Fig. 5: Forslag til plankart påført navn til feltene. Røde rammer/strek: kulturmiljø

Forslagstiller og PBE er ikke omforent om planforslaget. PBE sine merknader knytter seg i all hovedsak til boligbebyggelsen i delfelt S 20 (KBA1-2 i planforslaget).

PBE vurderer planforslaget som uferdig og viser til uoverensstemmelser mellom de ulike plandokumentene som planbeskrivelse, planbestemmelser, formingsveileder og illustrasjoner. Planforslaget åpner for tolkning, har ambisjoner som ikke er tilstrekkelig sikret i plandokumentene og skyver planfaglige tema til byggesak.

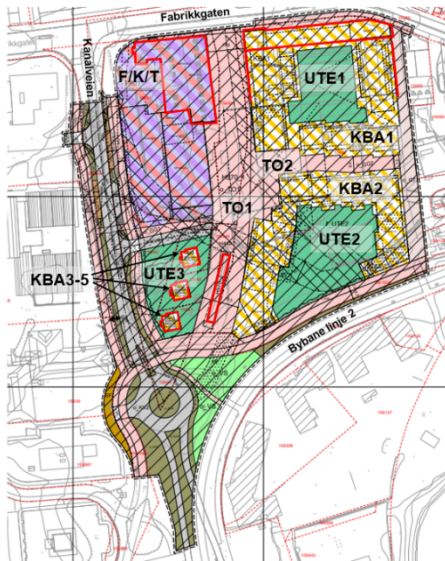
Viktige kulturminner fra industri- og jernbanehistorien bevares og får ny bruk. Verneverdige bygg, fasader og jernbanespetet som skal videreføres er markert med røde strek/rammer i figur 5.

Figur 10: T.v.: Utdrag av plankart m/ påførte linjer (KBA1-2). T.h. illustrasjon av høyde / redusert høyde for bygg 6

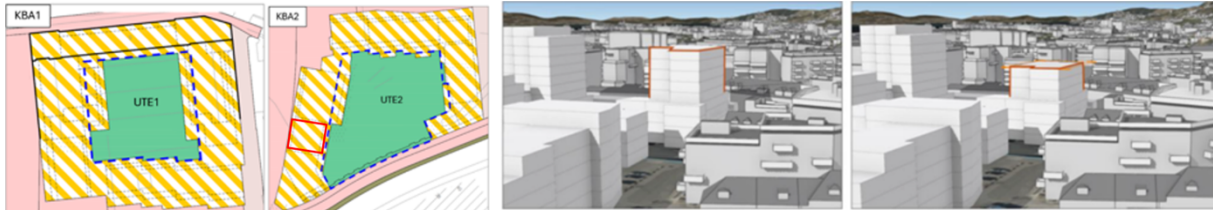
PBE anbefaler at

- bygg 6 reduseres med 2 etasjer.

- vi. Gesimshøyden på bygg 6 i KBA 1 reduseres til k+44,5
- vii. Gesimshøyder på bygg 7, 8B og 9A endres tilbake til slik det forelå ved offentlig ettersyn. Se vedlegg.
- viii. Gesimshøyden på midtre del av bygg 10 reduseres til k+36,5
- ix. Bestemmelsesområde #6 utgår. Areal med GH k+38,9 i KBA1 økes til GH K+41,9

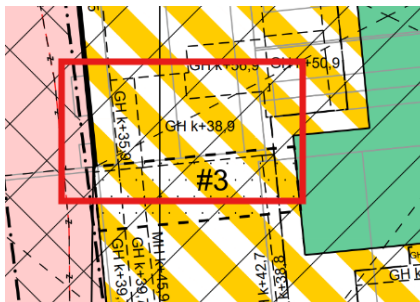
- v. Formålsgrenser for KBA1 og KBA2 endres som vist på illustrasjon:

Fig. 20: Bygg med asymmetriske skråtak: 7, 8B, 9A (t.v.). Midt: illustrasjon i formingsveileder som er bindende jf planbestemmelse T.h.: Nabobebyggelse Krohnhaugen

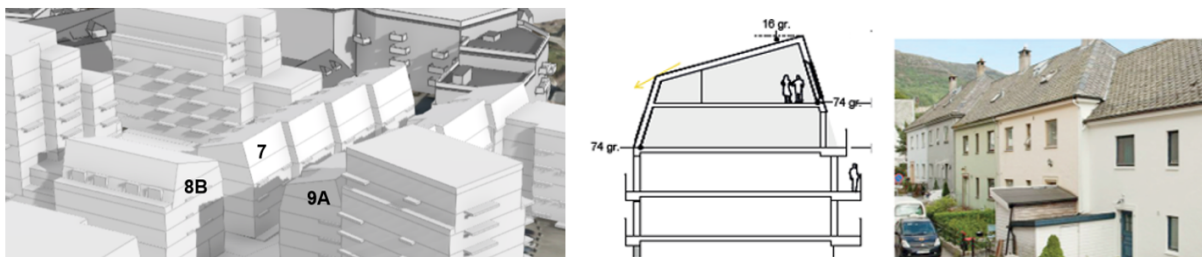
Byrådet er i utgangspunktet positiv til at det velges skråtak for boligbygget som fellestrekk, men er skeptisk til takenes utforming som asymmetriske mansardtak. Takformen har ingen forankring i området. Boligbygget fører fra det sentrale torget mot nabobebyggelsen Krohnhaugen i øst. Byrådet mener at takformen i større grad bør harmonere med nabobebyggelsen sine saltak og dermed skape en bedre sammenheng mellom nabolagene.

Byrådet anbefaler at det arbeides videre med arkitektur, takutforming og stedstilpasning av bygg 1C, 7, 8B og 9A: Derfor ønsker byrådet ikke å låse utformingen til den som er vist i formingsveilederen og gjort bindende gjennom planbestemmelsene § 3.1.4.7, § 3.1.5.7 og § 3.1.6.4.

- planbestemmelsene 3.1.1.27 (for bygg 7 og 9A tillates balkonger, takterrasser, karnapper over nedre gesims), 3.1.5.7 (fastsetter takform for bygg 7 og bygg 8B) og 3.1.6.4 (fastsetter takform bygg 9A) utgår i sin helhet.
- takform og byggehøyder endres tilbake til slik det forelå ved offentlig ettersyn.
